**RECONDUCTION n° 23/1
DU PROCES-VERBAL n° EFR-18-004759**

Concernant	Un bloc-porte vitré à un ou deux vantaux, égaux ou inégaux, à ossature aluminium Ossature : MB-78 EI Vitrages : Pyroguard T-EI30/18-1 (PYROGUARD UK LTD) Pyroguard T-EI30/18-1 VF (PYROGUARD UK LTD) Pyroguard T-EI30/18-1 VI (PYROGUARD UK LTD) Pyroguard T-EI30/18-2 (PYROGUARD UK LTD) Pyroguard T-EI30/18-2 VF (PYROGUARD UK LTD) Pyroguard T-EI30/18-2 VI (PYROGUARD UK LTD))
Demandeur	SOUCHIER – BOULLET SAS Parc SEGRO – ZAC de Lamirault – 42 rue de Lamirault CS20762 F - 77090 COLLEGIEN
Extensions de classement reconduites	Des extensions de classement peuvent se rapporter au procès-verbal de référence. Elles sont cumulables entre-elles après avis d'Efectis France. Les extensions de classement délivrées sur le procès-verbal de référence, et portant les numéros suivants, sont reconduites : 18/1, 18/2, 18/3, 18/4, 19/5, 19/6, 19/7, 19/8, 20/9, 22/10, 22/11 et 22/12
Durée de validité	Le procès-verbal de référence (ainsi que toutes ses éventuelles révisions) et les extensions de classement (ainsi que toutes leurs éventuelles révisions) mentionnées ci-dessus, ainsi que celles qui seraient délivrées après la date d'édition de

Planche n°1 : Mise en œuvre des profilés d'habillage réf. K418023X et K418024X avec profilés réf. K518143X pour bloc-porte à ossature MB78-EI30

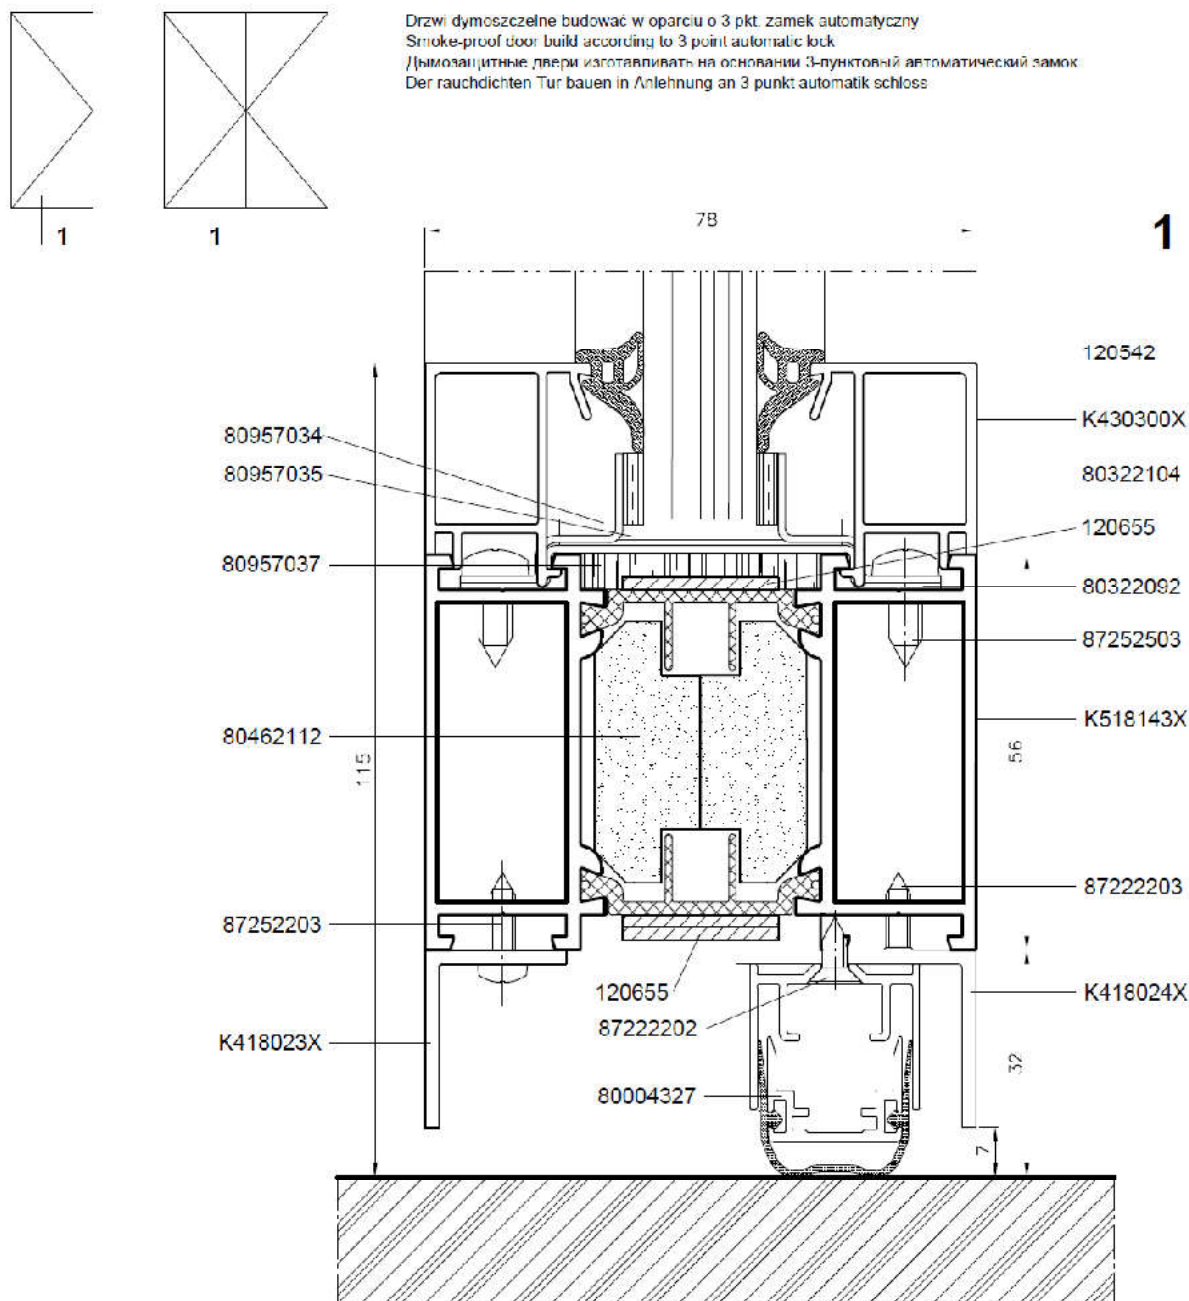
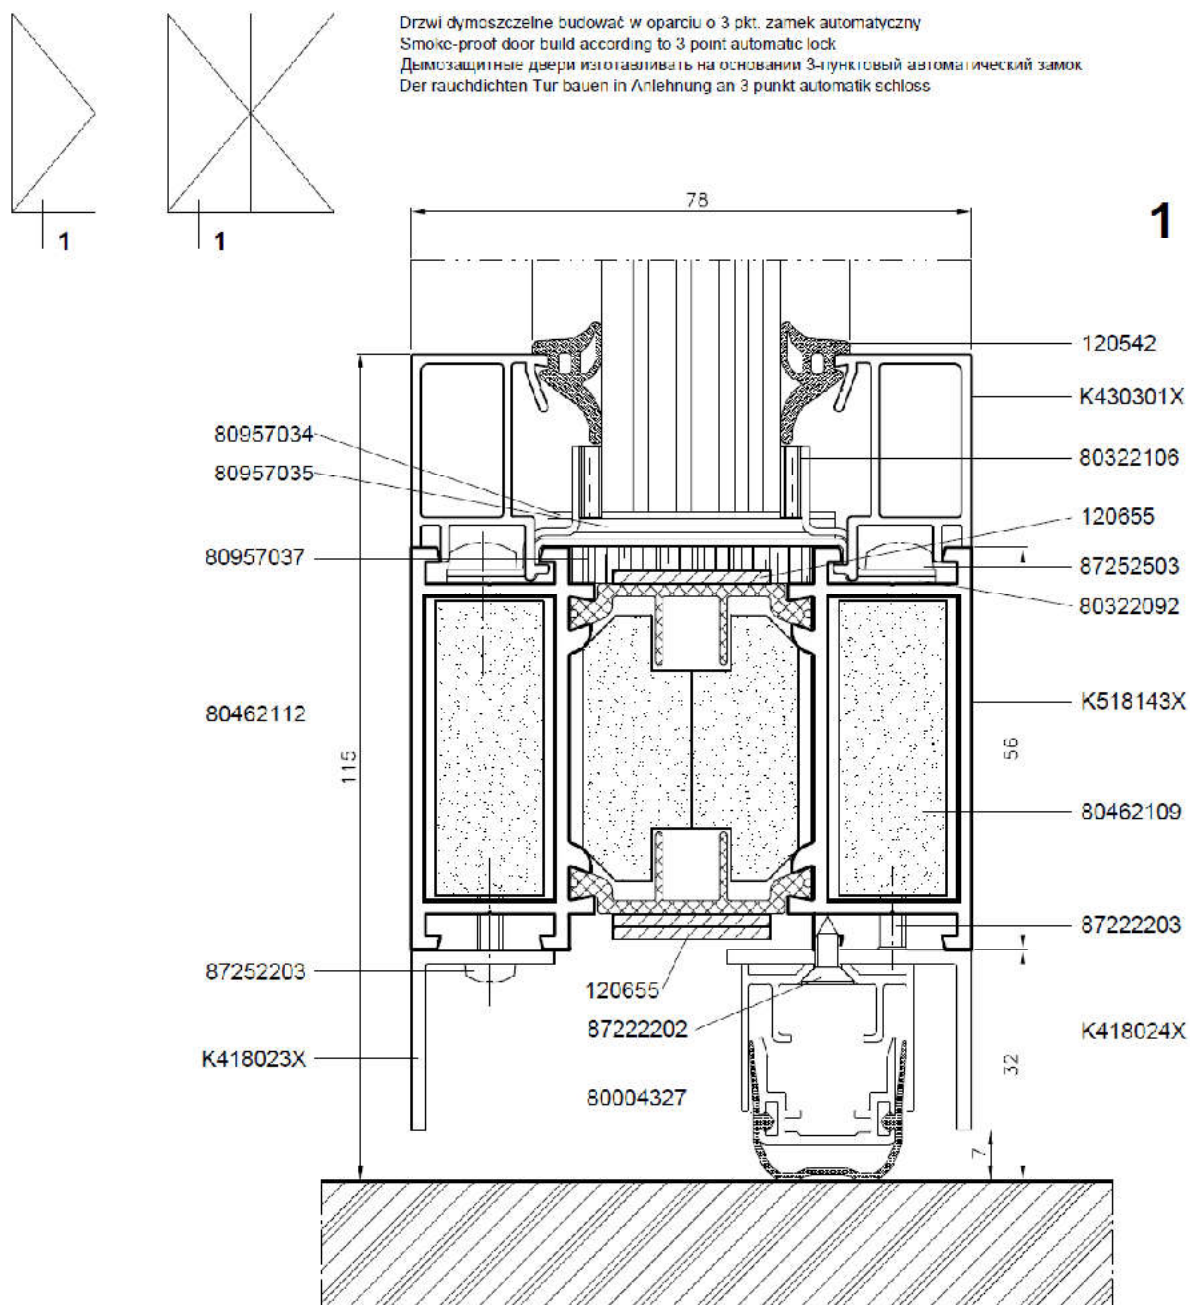
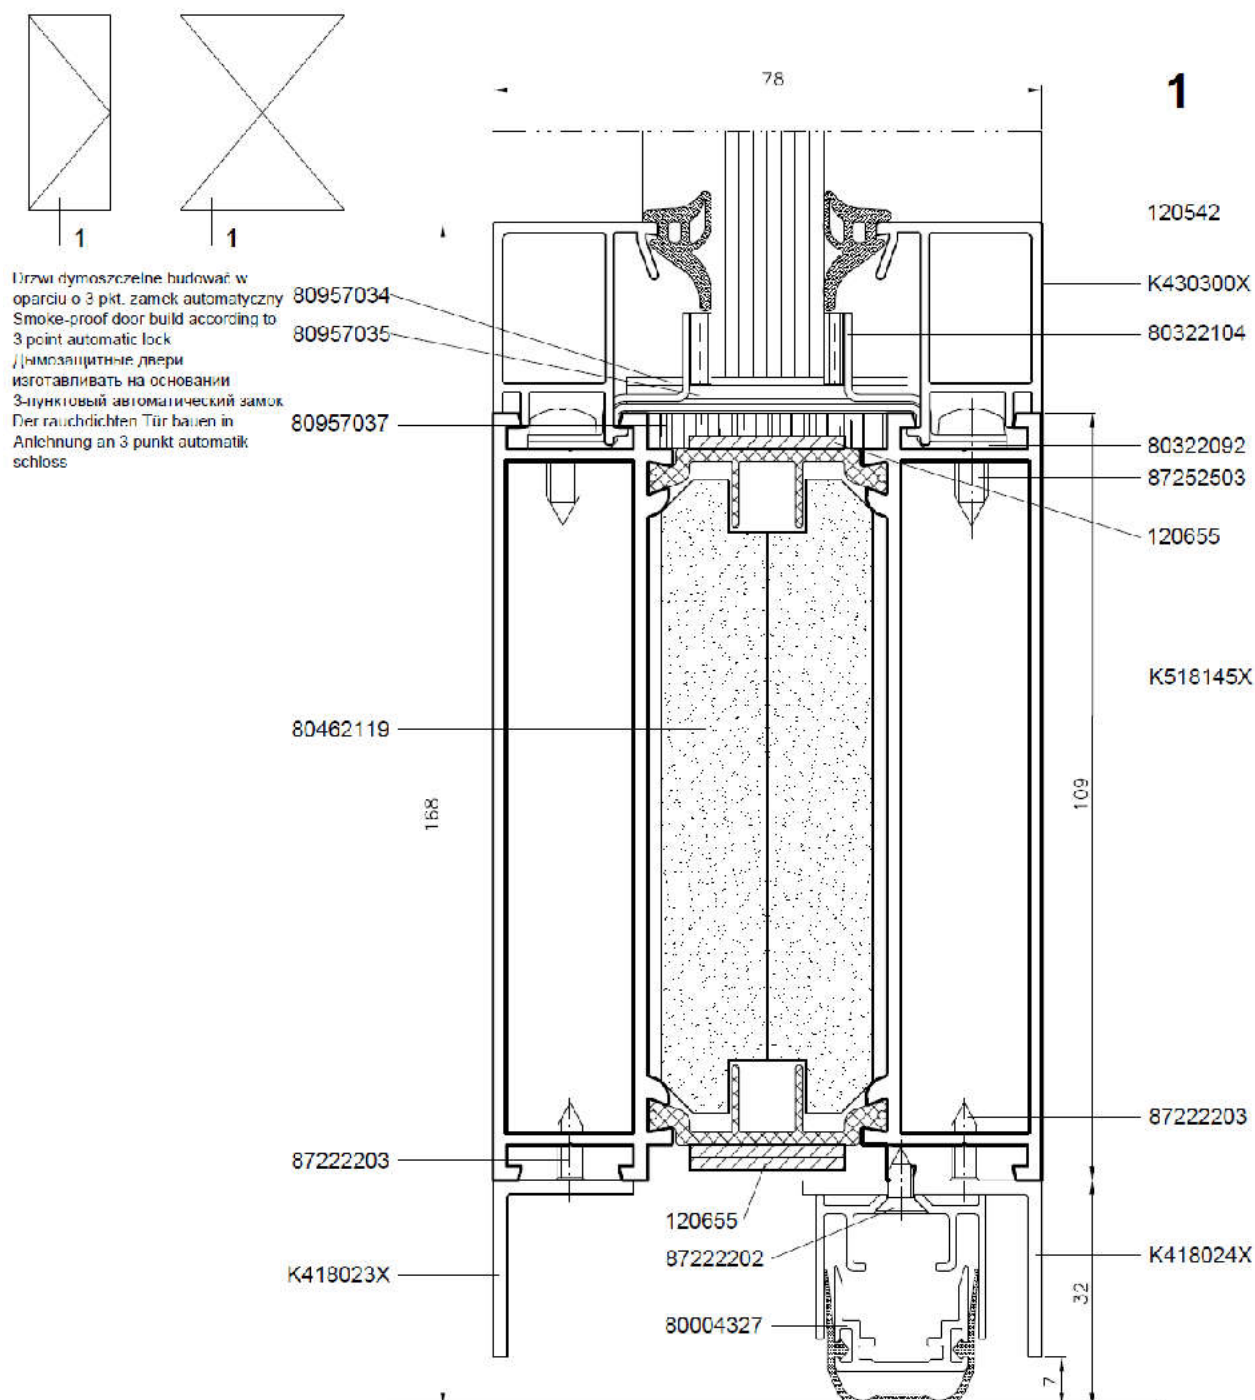
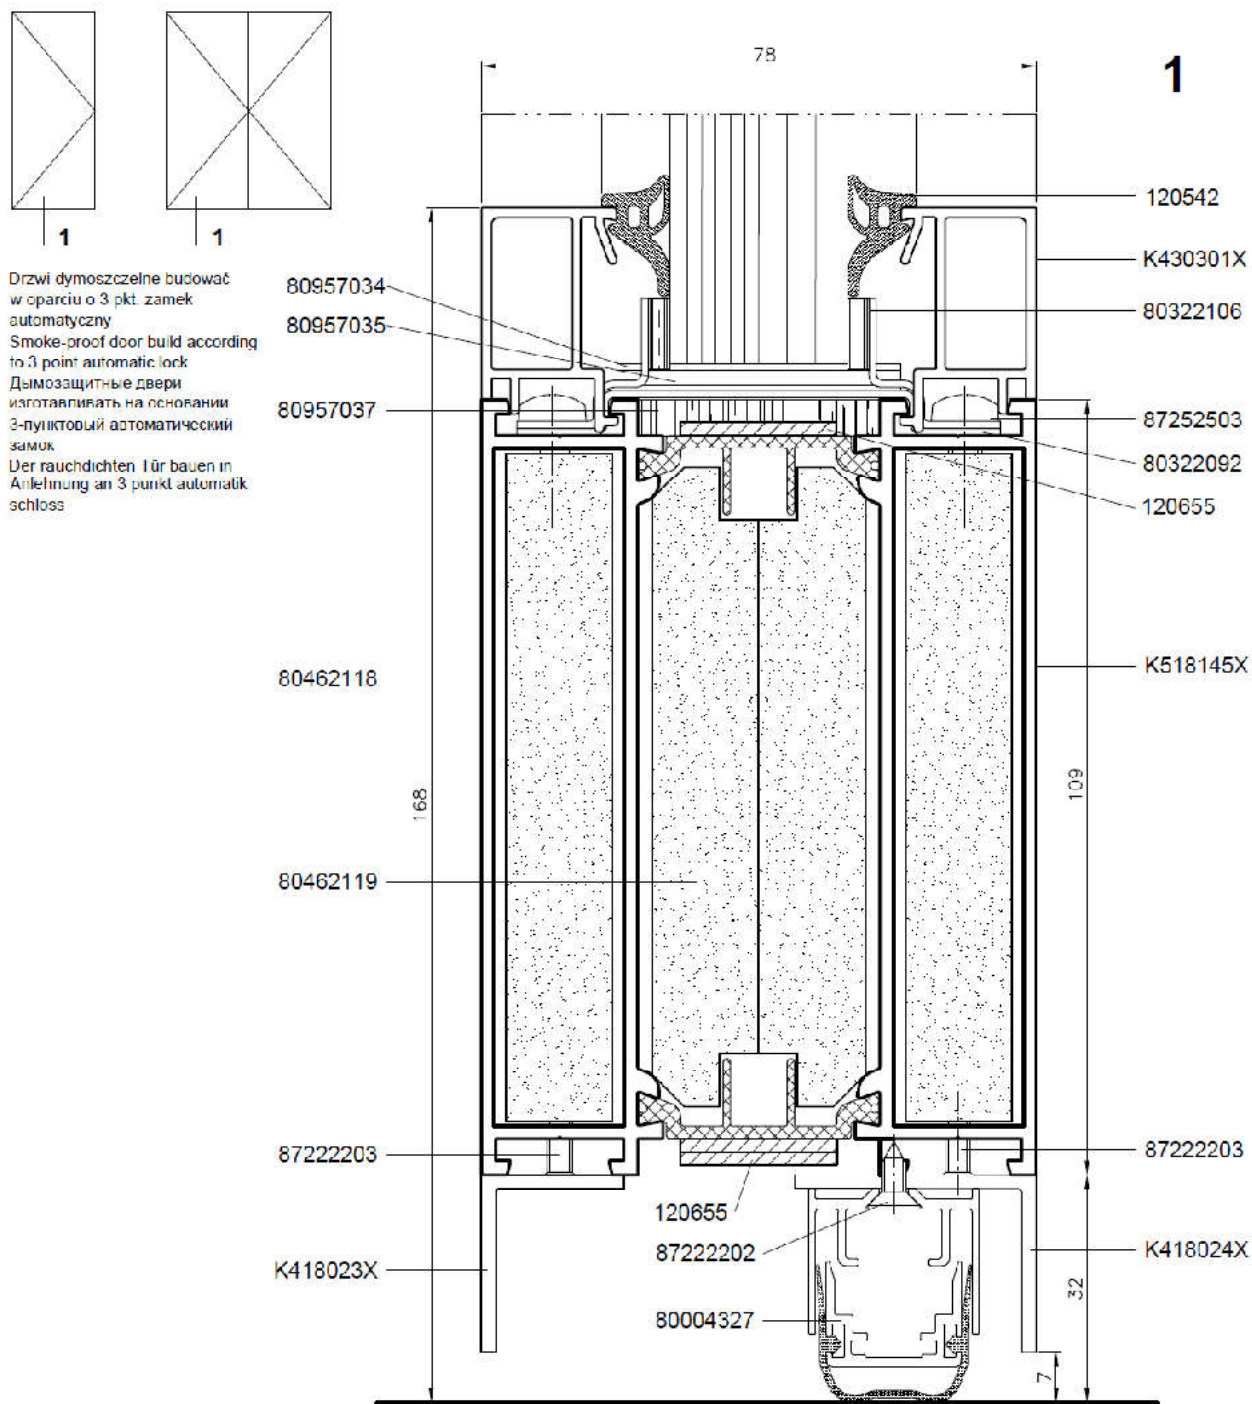
Lorsque la traverse basse d'un vantail est réalisée par un profilé réf. K518143X ou K518145X, celle-ci peut également être associée à une plinthe automatique réf. 80004327. Les profilés réf. K415232X sont alors remplacés par les profilés réf. K418023X et K418024X, fixés en sous-face de la traverse par vis acier de références 87252203 et/ou 87222203 ou équivalent réparties au pas maximal de 200 mm. Voir planches n°1 à 4.

Planche n°5 : Mise en œuvre du seuil réf. K518140X avec profilés réf. K518395X ou K518138X pour bloc-porte à ossature MB78-EI30

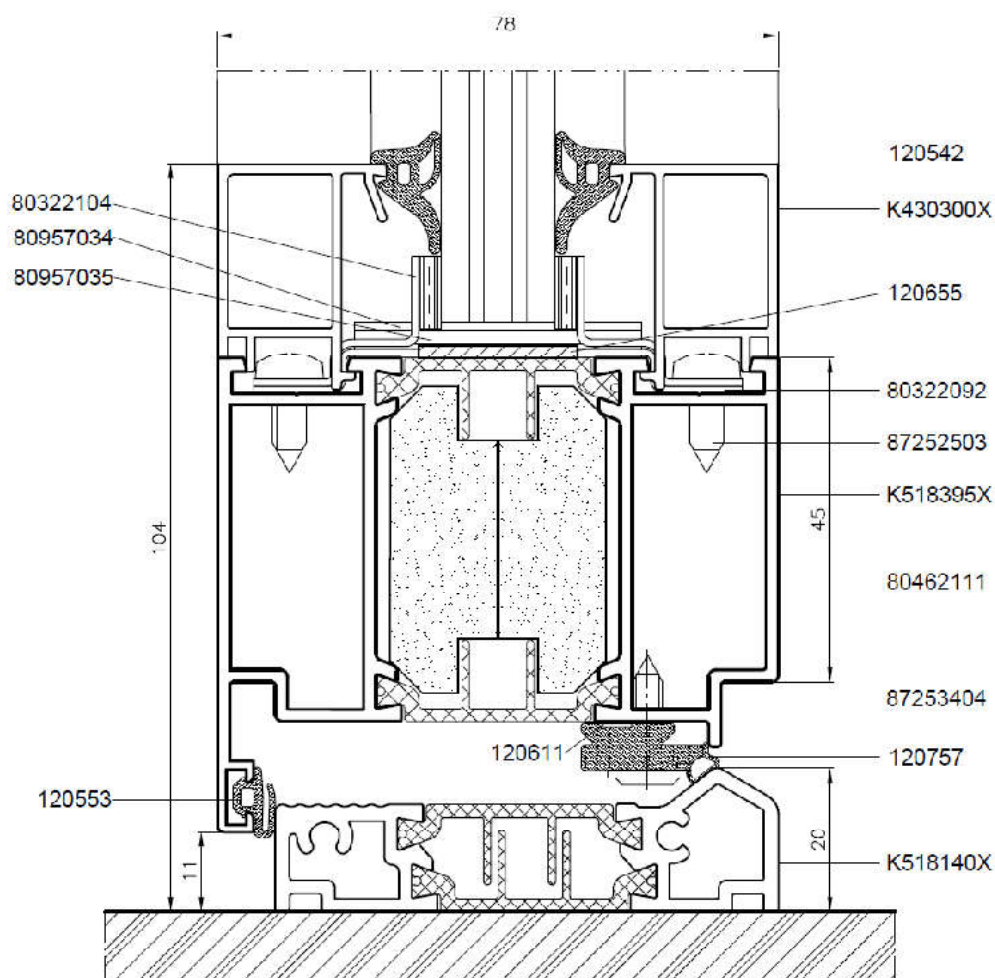
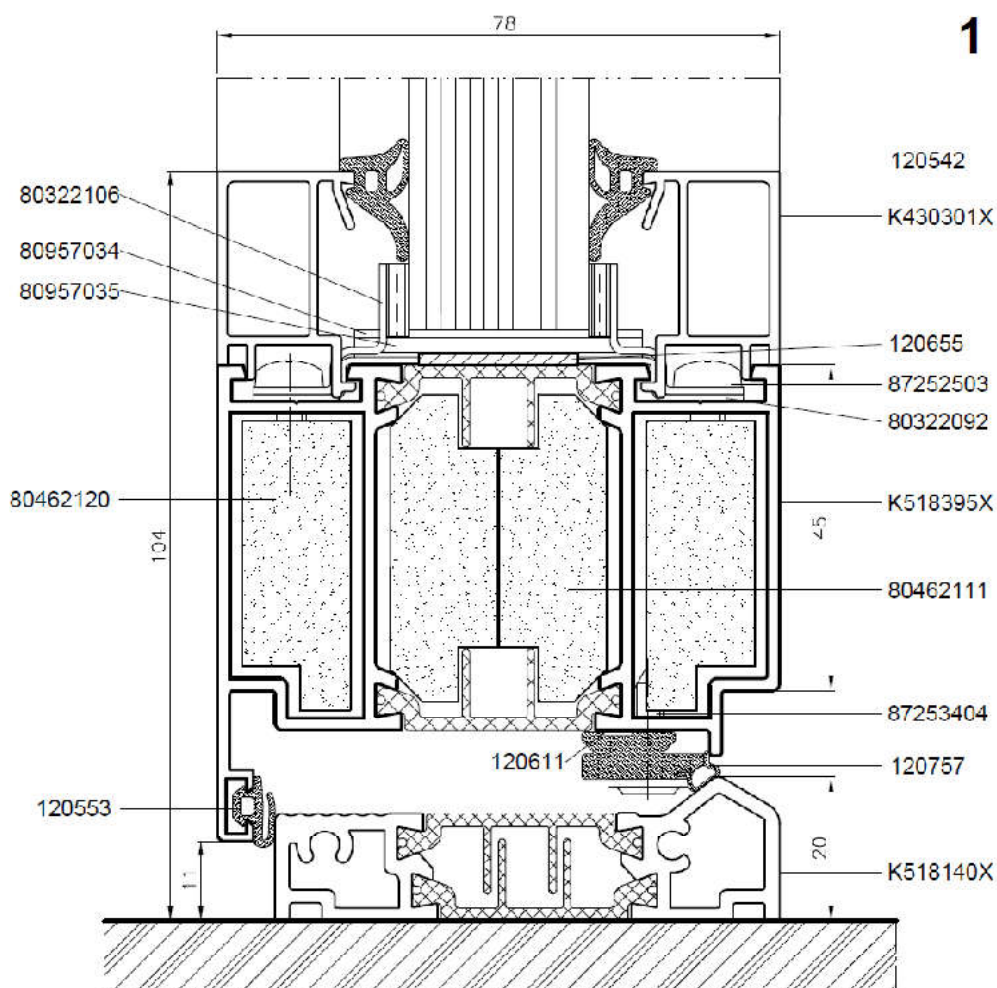
Voir planches n°5 et 6.

Planche n° 1 : Mise en œuvre des douilles de drainage

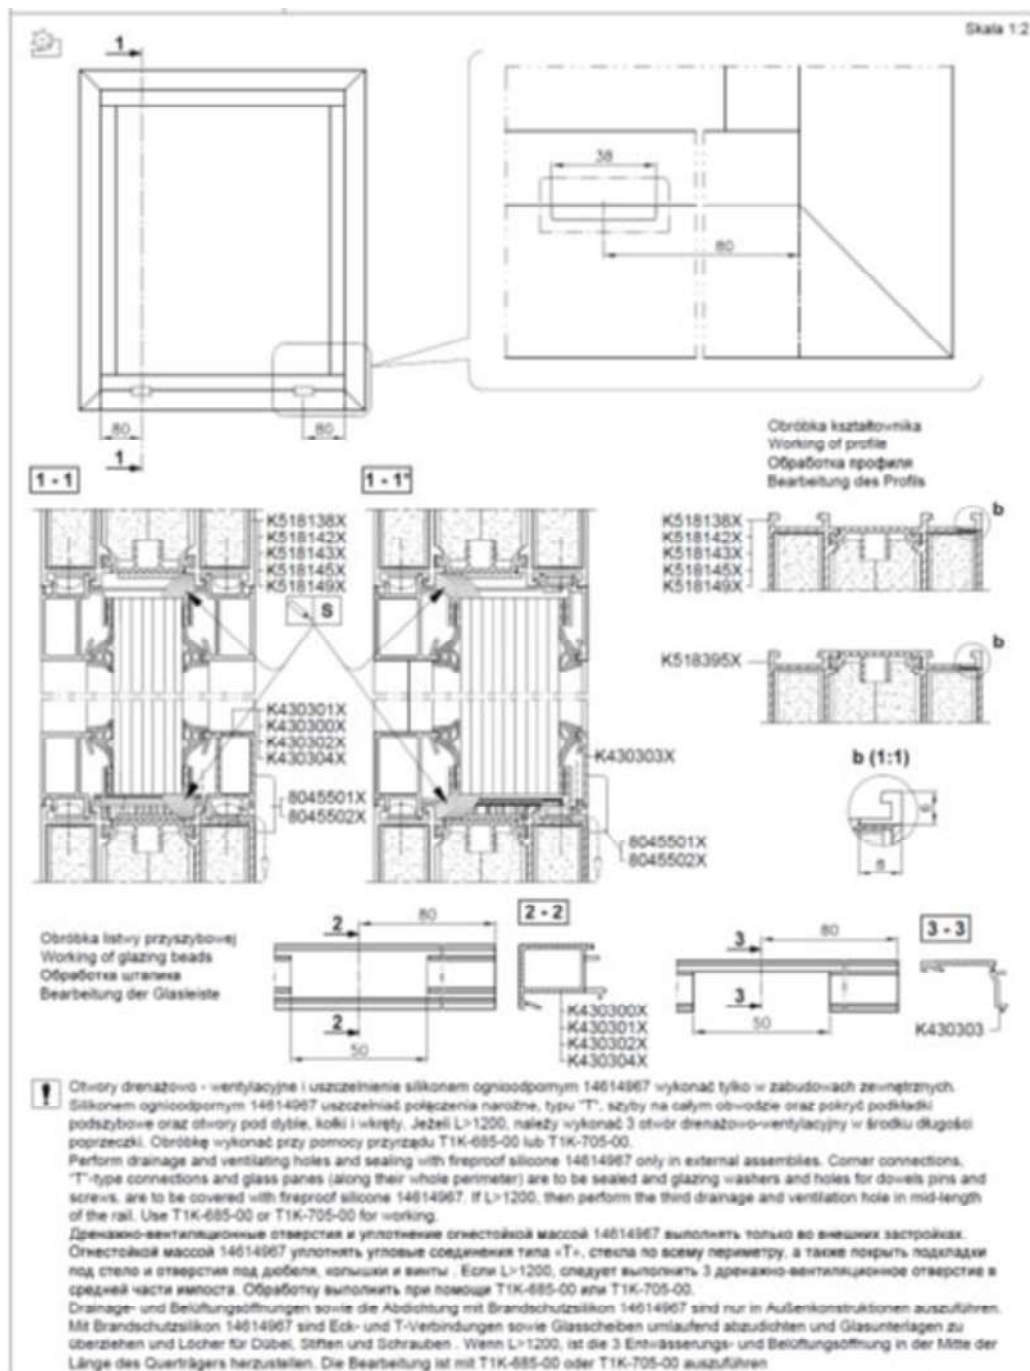
Voir planche n°1.
